『福島第一原子力発電所の中期的リスクの低減目標マップの改定（1回目）』を踏まえた  
当社の認識等について

2024年2月19日

東京電力ホールディングス株式会社

# 1. 追加で取り組む項目

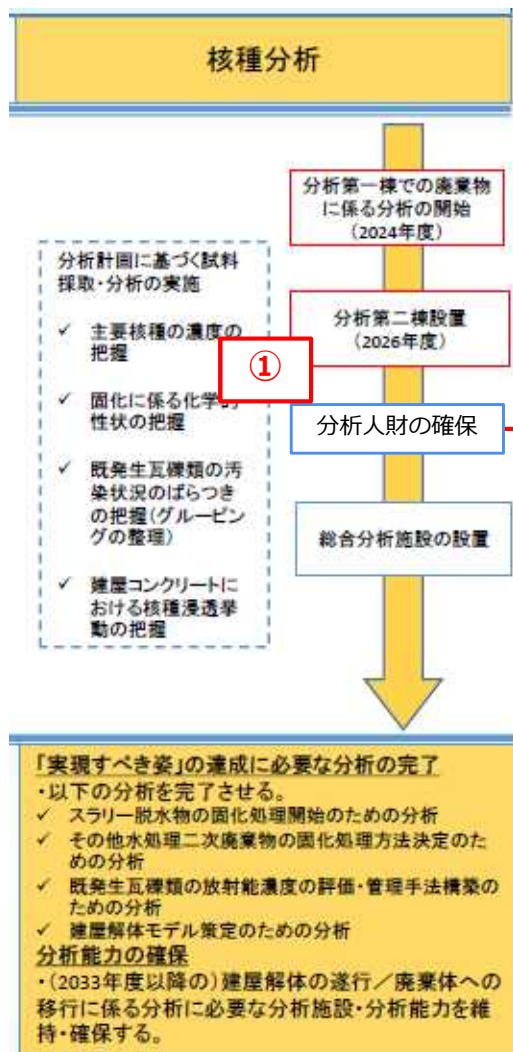
- 「核種分析」の分野における、実現すべき姿（2033年度）に対する目標について、追加で取り組む項目は以下の通り。

核種分析	
実現すべき姿 (2033年度)	<p><b>「実現すべき姿」の達成に必要な分析の完了</b></p> <ul style="list-style-type: none"> <li>以下の分析を完了させる。 <ul style="list-style-type: none"> <li>スラリー脱水物の固化処理開始のための分析</li> <li>その他水処理二次廃棄物の固化処理方法決定のための分析</li> <li>既発生瓦礫類の放射能濃度の評価・管理手法構築のための分析</li> <li>建屋解体モデル策定のための分析</li> </ul> </li> </ul> <p><b>分析能力の確保</b></p> <ul style="list-style-type: none"> <li>(2033年度以降の) 建屋解体の遂行/廃棄体への移行に係る分析に必要な分析施設・分析能力を維持・確保する。</li> </ul>
追加で取り組む項目	<p>① 「分析人財の確保」を追加</p>
主な取り組み内容	<p>① 廃棄物分析や燃料デブリ分析等、これから取り組む分析の他、ALPS処理水等の現行の分析も含めて、廃炉の安全と進捗に必要な分析が滞りなく実行できるための人財を確保する。現在、分析方法・手順を東電自ら考えることができる人財（分析技術者）の育成・確保と、手順に基づき分析を実施するための人財（分析作業員）の確保に取り組んでいる。</p> <p>参考：P10～P13 福島第一原子力発電所廃炉・事故調査に係る連絡・調整会議（第12回）資料1-4 分析人財確保に向けた取り組み状況</p>

## 2. 認識の確認を行う項目

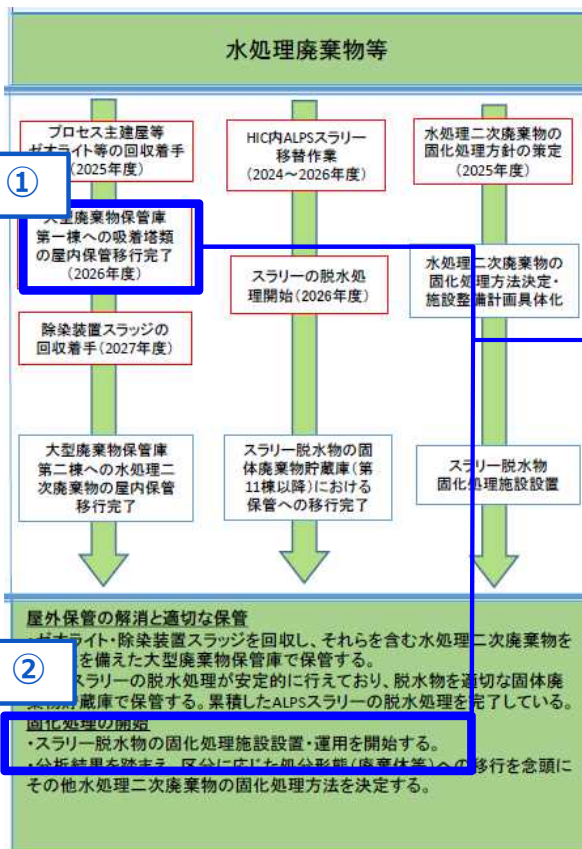
- 「水処理廃棄物等」の分野における、実現すべき姿（2033年度）に対する目標について、認識の確認を行う項目は以下の通り。

水処理廃棄物等	
実現すべき姿 (2033年度)	<p><b>屋外保管の解消と適切な保管</b></p> <ul style="list-style-type: none"> <li>ゼオライト・除染装置スラッジを回収し、それらを含む水処理二次廃棄物を耐震性を備えた大型廃棄物保管庫で保管する。</li> <li>ALPSスラリーの脱水処理が安定的に行えており、脱水物を適切な固体廃棄物貯蔵庫で保管する。累積したALPSスラリーの脱水処理を完了している。</li> </ul> <p><b>固化処理の開始</b></p> <ul style="list-style-type: none"> <li>スラリー脱水物の固化処理施設設置・運用を開始する。</li> <li>分析結果を踏まえ、区分に応じた処分形態（廃棄体等）への移行を念頭にその水処理二次廃棄物の固化処理方法を決定する。</li> </ul>
認識の確認を行う項目	<ol style="list-style-type: none"> <li>大型廃棄物保管庫第一棟への吸着塔類の屋内保管移行完了（2026年度）</li> <li>スラリー脱水物の固化処理施設設置・運用を開始する。</li> </ol>
当社の認識	<ol style="list-style-type: none"> <li>屋外に保管しているSARRY吸着塔の屋内保管完了について2026年度を目標としているが、大型廃棄物保管庫第一棟については、可能な範囲でSARRY以外の使用済吸着棟類も早期に屋内保管移行するという主旨と認識。</li> <li>「スラリー脱水物の固化処理施設設置・運用を開始」については、2033年度の開始に向けて取り組みを行っていくが、2025年度に策定する固化処理方針でお示しする計画により、開始時期の議論が必要であるという認識。</li> </ol>

## 2. 認識の確認を行う項目

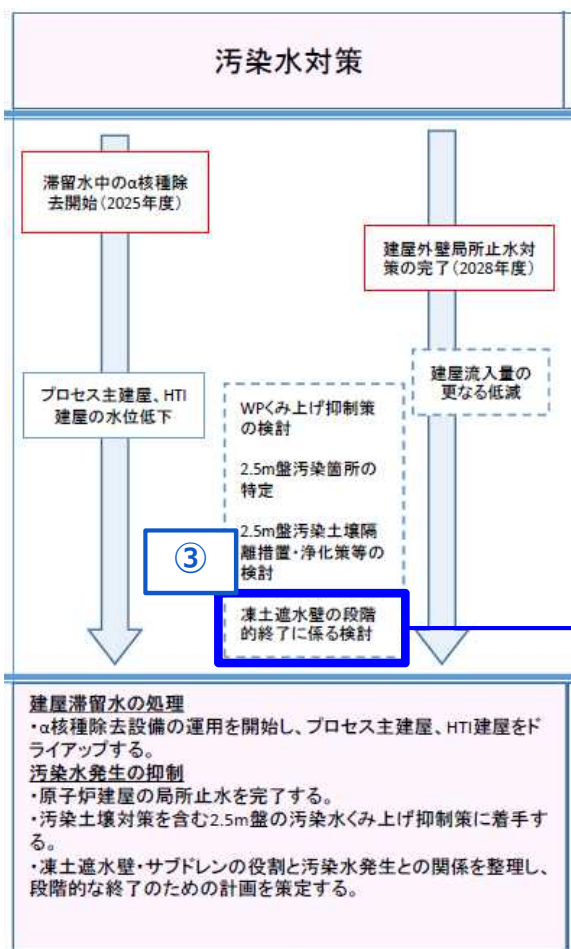
- 「汚染水対策」の分野における、実現すべき姿（2033年度）に対する目標について、認識の確認を行う項目は以下の通り。

汚染水対策	
実現すべき姿 (2033年度)	<p><b>建屋滞留水の処理</b></p> <ul style="list-style-type: none"> <li>α核種除去設備の運用を開始し、プロセス主建屋、HTI建屋をドライアップする。</li> </ul> <p><b>汚染水発生抑制</b></p> <ul style="list-style-type: none"> <li>原子炉建屋の局所止水を完了する。</li> <li>汚染土壌対策を含む2.5m盤の汚染水くみ上げ抑制策に着手する。</li> <li>凍土遮水壁・サブドレンの役割と汚染水発生との関係を整理し、段階的な終了のための計画を策定する。</li> </ul>
認識の確認を行う項目	③ 凍土遮水壁の段階的終了に係る検討
当社の認識	③ 汚染水対策の効果を踏まえ、凍土方式の陸側遮水壁、サブドレンに依らない極力パッシブな管理を目指した対策計画を策定していく。今後、局所止水等の施策の継続と並行して、中長期的な汚染水対策について検討し、以降の凍土方式の陸側遮水壁の扱いについて明確にしていく事を目指すものと考えている。

## 2. 認識の確認を行う項目

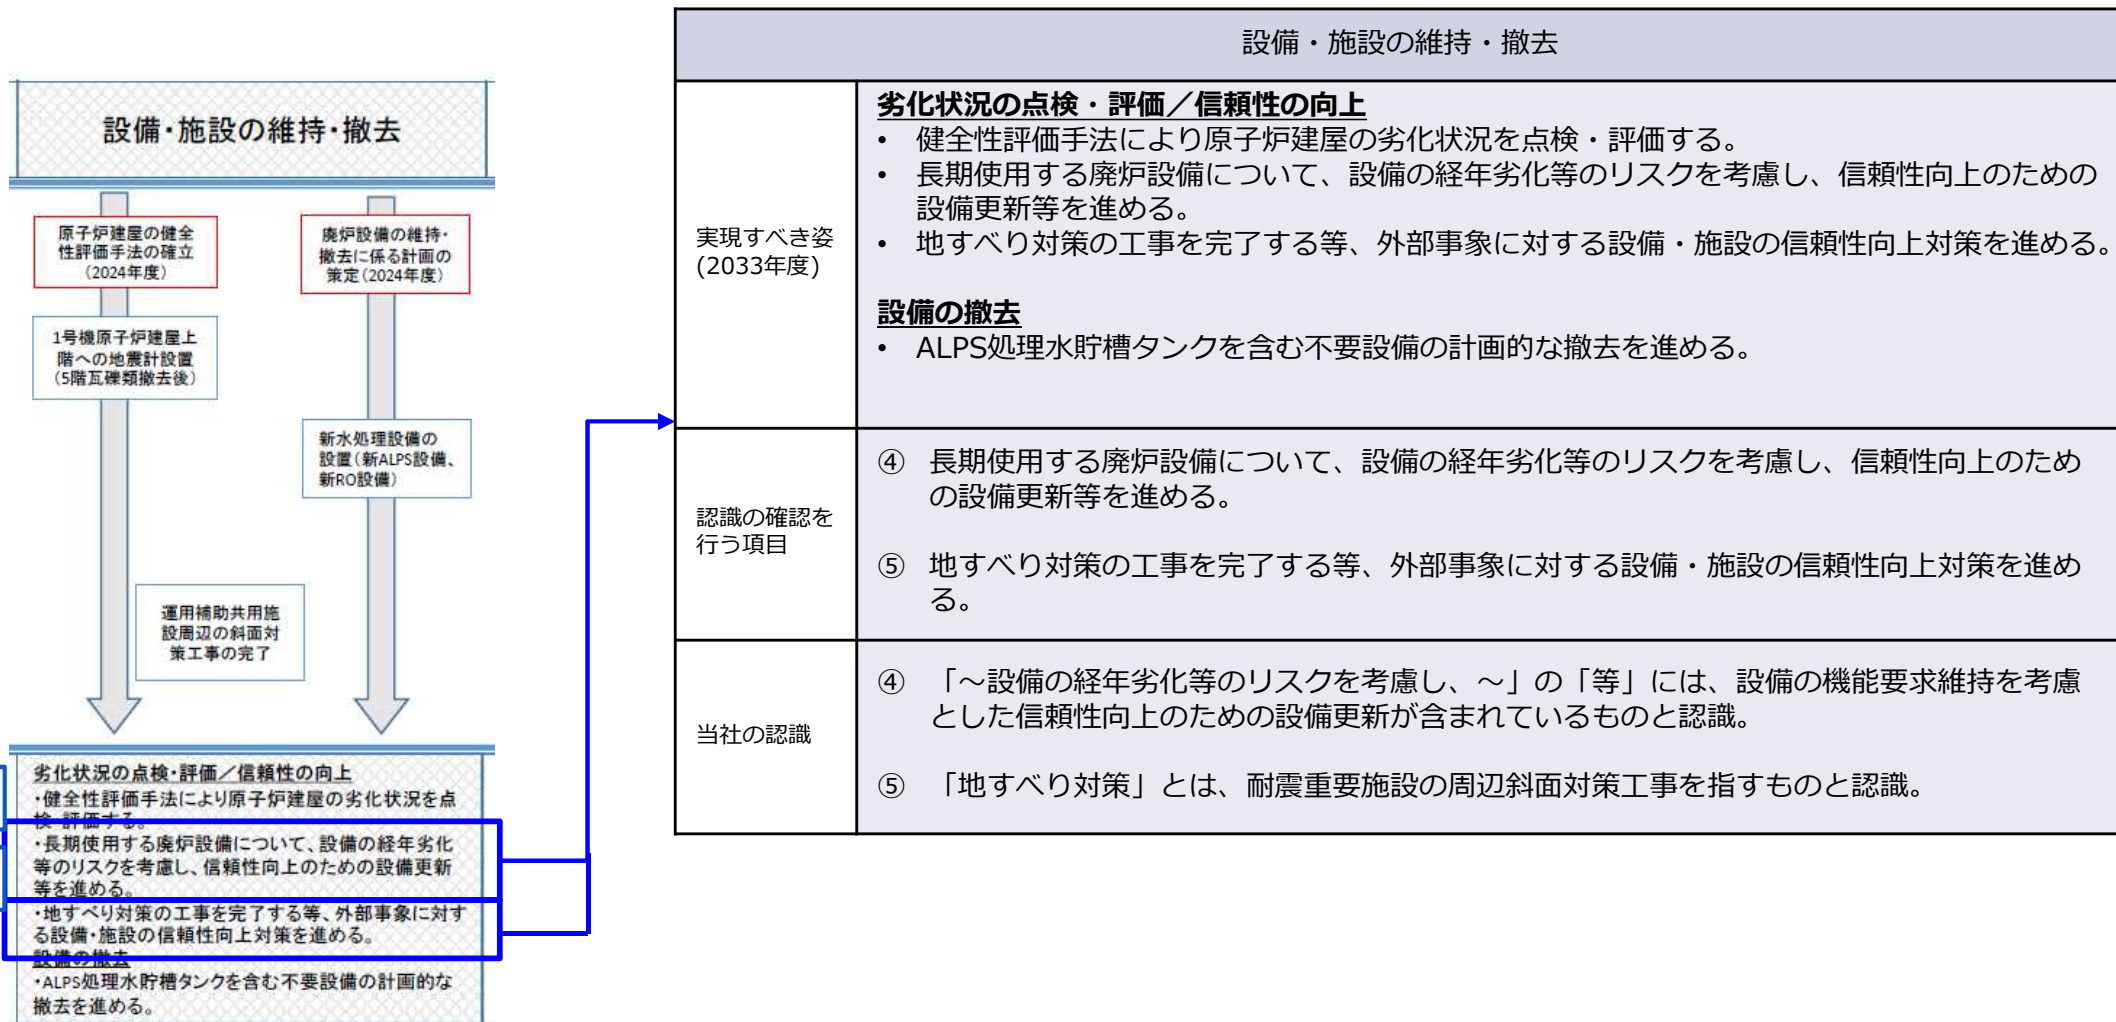
- 「設備・施設の維持・撤去」の分野における、実現すべき姿（2033年度）に対する目標について、認識の確認を行う項目は以下の通り。
